Modulo per la presentazione delle controdeduzioni per i piani/programmi/progetti sottoposti a procedimenti di valutazione ambientale di competenza statale**Presentazione di controdeduzioni relative alla procedura di:**

ID_VIP: 5877 Progetto di un impianto eolico, denominato "Luceria", costituito da 33 aerogeneratori della potenza nominale fino a 6 MW, per una potenza complessiva sino a 198 MW, e di tutte le opere accessorie per il collegamento alla rete di trasmissione nazionale, da realizzarsi nel Comune di Lucera (FG).

OGGETTO DELLE CONTRODEDUZIONI

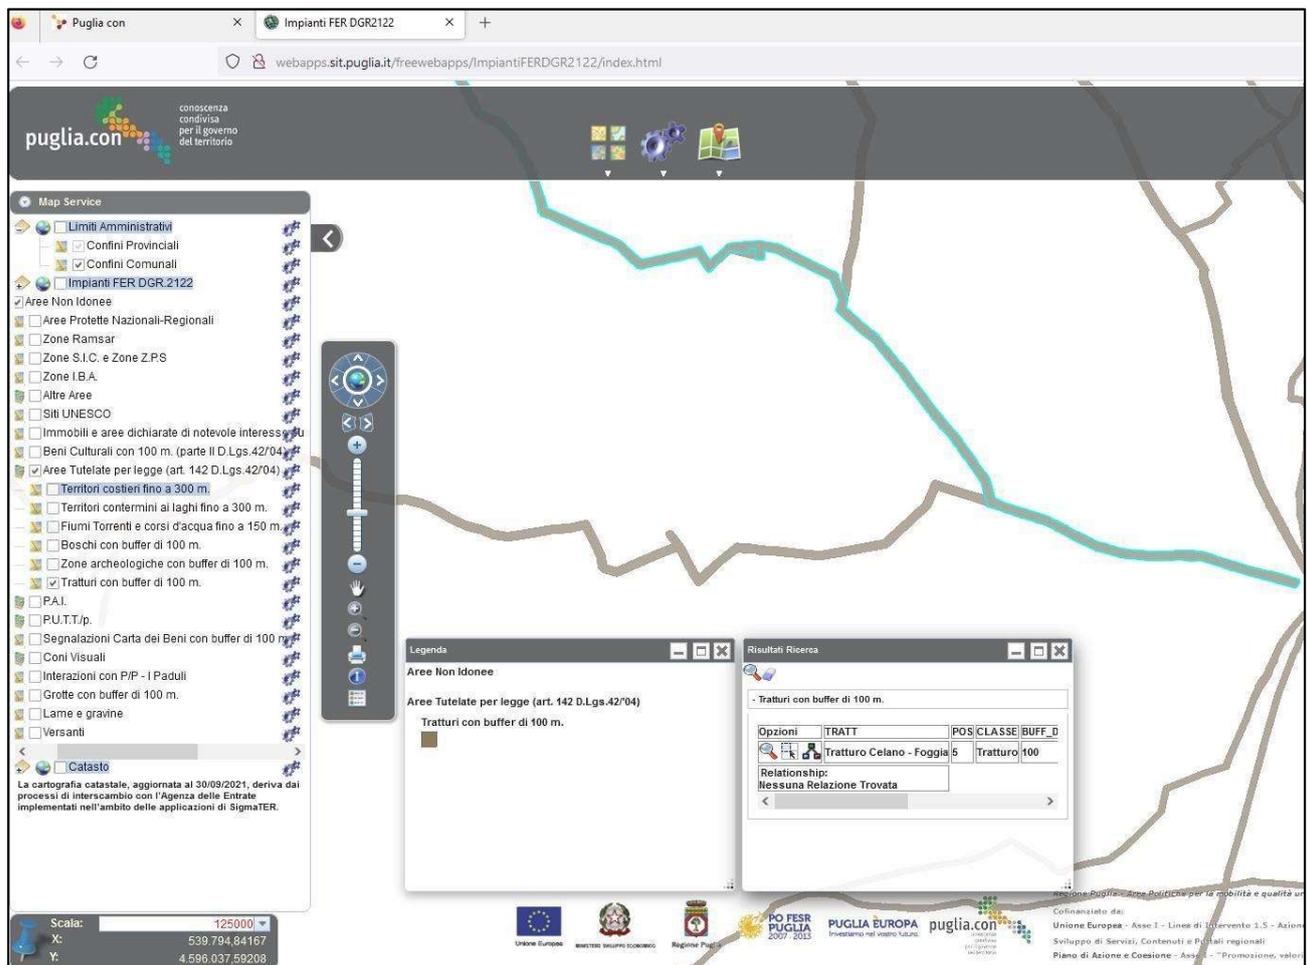
Nel caso in esame, il MiC contesta l'idoneità dell'area di impianto, ritenendo che quasi tutti gli aereogeneratori sarebbero localizzati nella fascia di rispetto di alcuni beni culturali (il Castello di Lucera vincolato ai sensi dell'art. 136 del D.lgs. 42/2004 e alcuni tratturi vincolati con D.M. 22.12.1983)

Innanzitutto, il Castello di Lucera è localizzato ad una distanza superiore rispetto al buffer di 3 km individuato dall'art. 20, co. 8, lett. c quater D.lgs. 199/2021 e dunque la sua presenza non assume alcun rilievo ai fini della idoneità dell'area (**si veda in proposito la nota della scrivente, pubblicata sul portale MASE in data 04.04.2023 e prodotta a titolo di controdeduzioni avverso il parere reso dal MiC il 01.03.2023, che ad ogni buon conto si allega alla presente.**)

per il Tratturo “Castel di Sangro-Lucera”.

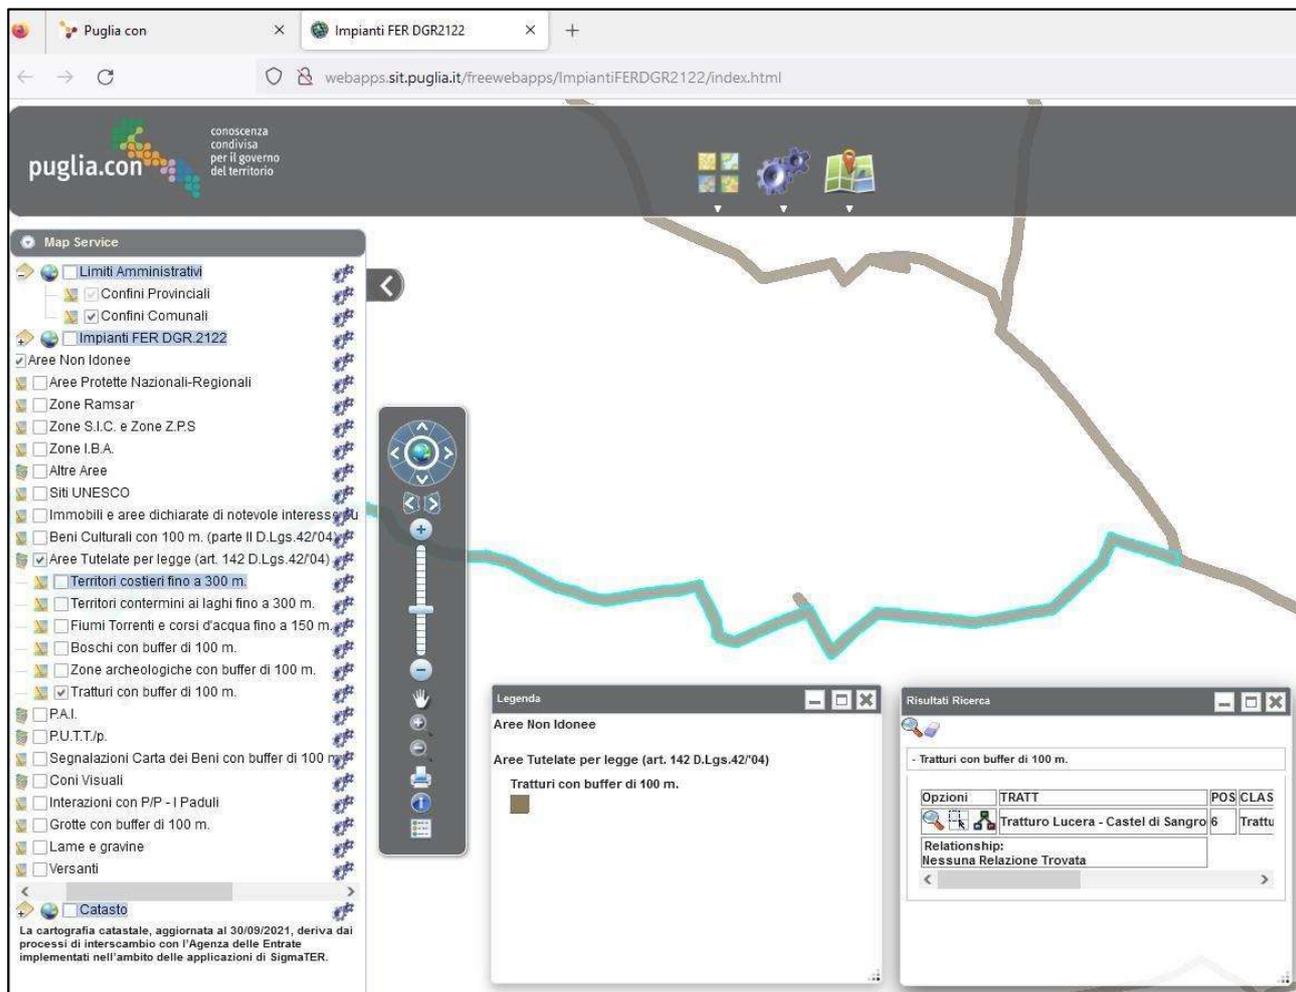
Per quanto riguarda i due tratturi, si precisa in questa sede che, contrariamente a quanto affermato dal MiC a pag. 3 della nota, distinta al protocollo n. 6809, del 03.05.2023, dalle cartografie consultate dalla scrivente, tanto il “Tratturo Celano - Foggia” quanto il “Tratturo Lucera - Castel di Sangro”, sono vincolati esclusivamente ai sensi della parte III del D. Lgs. 42/2004.

Come evidenziato dalle immagini che precedono, i due Tratturi in esame risultano vincolati ai sensi dell'art. 142 parte III del D. Lgs. 42/2004 (**quindi non sono qualificabili né quali beni culturali né quali beni ai sensi de ll'art. 136 del codice**).

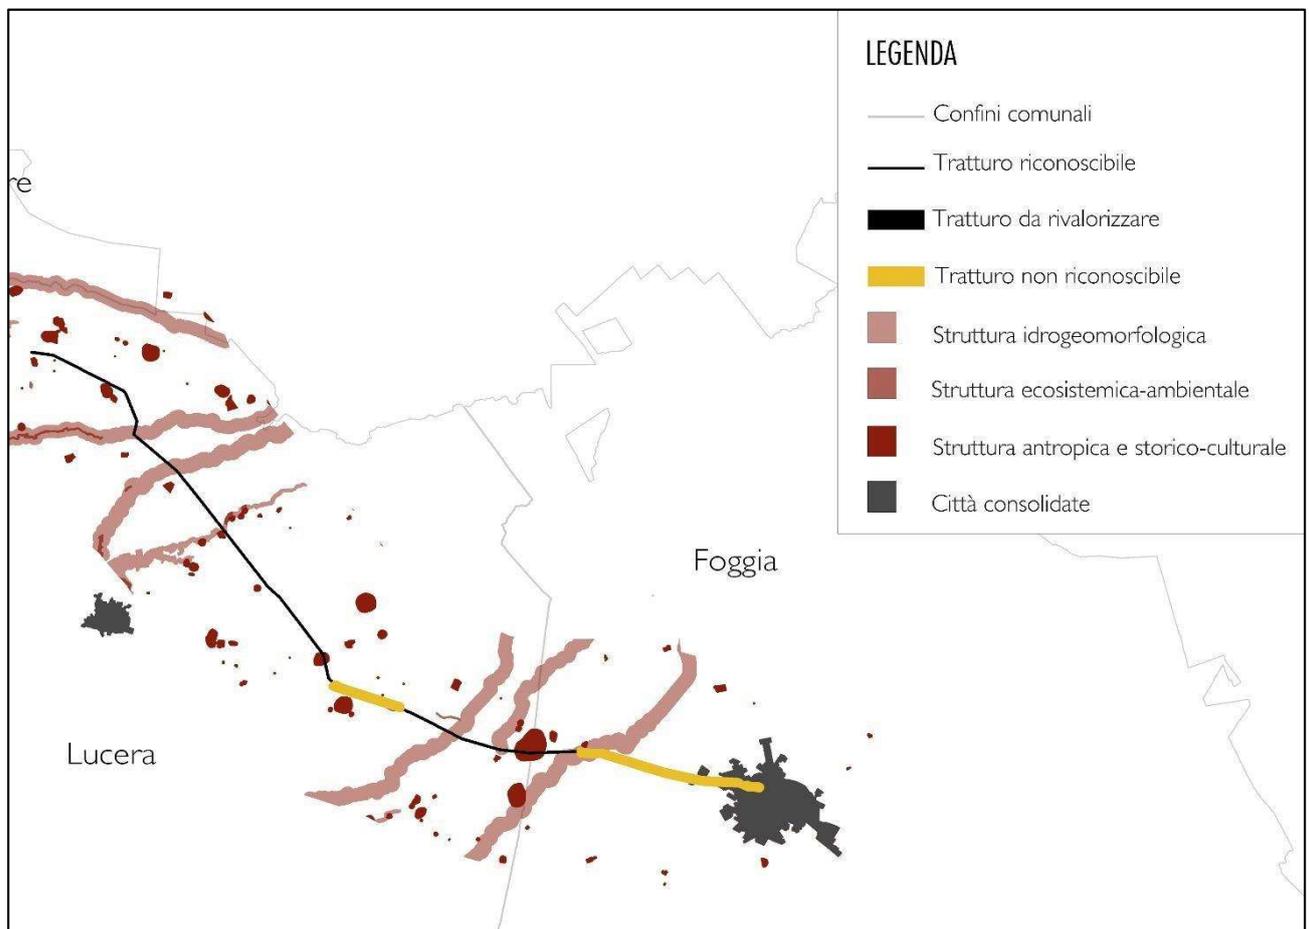
Si veda lo stralcio della TAV. 15 del "Quadro di assetto dei Tratturi di Puglia" (art. 6, comma 1, della L.R. n. 4/2013) dove si nota che ampi tratti del Tratturo "Celano-Foggia", proprio nelle vicinanze dell'impianto eolico sono classificati come "non riconoscibili" e nessun tratto di questo percorso risulta come "da rivalorizzare".

La non riconoscibilità di parti del tratturo (evidenziate in giallo nell'immagine in alto) è da imputare all'intensa infrastrutturazione del percorso del "Tratturo Celano-Foggia" che è il principale asse di collegamento viario fra Foggia e Lucera: in questo tratto la S.S. 17 calpesta direttamente il tratturo. Il tratturo, in aggiunta, è direttamente sovrastato da viabilità asfaltata anche per un tratto di circa 1,1 km della S.P. 18, oltre ad essere intersecato dalla viabilità asfaltata della S.P.109, S.P. 20 ed S.P. 21: condizioni che determinano un'impossibile percorribilità nel senso di marcia del tratturo.

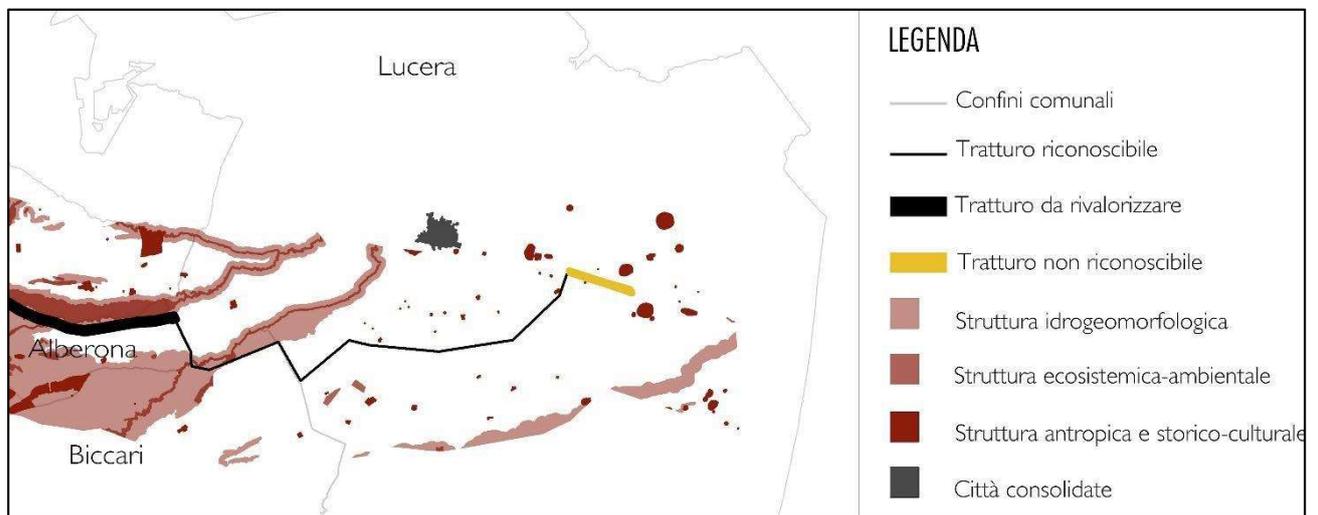
Si veda altresì lo stralcio della TAV. 16 del "Quadro di assetto dei Tratturi di Puglia" (art. 6, comma 1, della L.R. n. 4/2013) dove si nota che porzioni del Tratturo "Castel di Sangro - Lucera", proprio nelle vicinanze dell'impianto sono classificate anch'essi come "non riconoscibili" e nessuna "da rivalorizzare" (il tratturo da rivalorizzare comincia nel territorio di Alberona, ben distante dall'impianto eolico).

Anche in questo caso la non riconoscibilità di parti del “Tratturo Castel di Sangro – Lucera” è da imputare all’intensa infrastrutturazione dovuta alla S.S.17, in quest’occasione però è ancora più evidente il frazionamento del percorso del tratturo rispetto alla propria direzione di marcia poiché la viabilità in arrivo e in uscita dall’abitato di Lucera si dispone a raggiera facendo fulcro nel centro cittadino ed interrompendo in numerosi punti con percorsi asfaltati la disposizione a semicerchio di questo tratturo a sud di Lucera.

Le suddette interruzioni del tratturo sono dovute alla S.S.17, alla Strada Vicinale Perazzo, alla strada vicinale Pontalvanito Santa, alla S.P. 116, alla S.P. 109, alla S.P. 130 che lo calpesta direttamente per circa 2 km, oltre che al binario della Ferrovia Foggia-Lucera (ferrovia riaperta nel 2009).
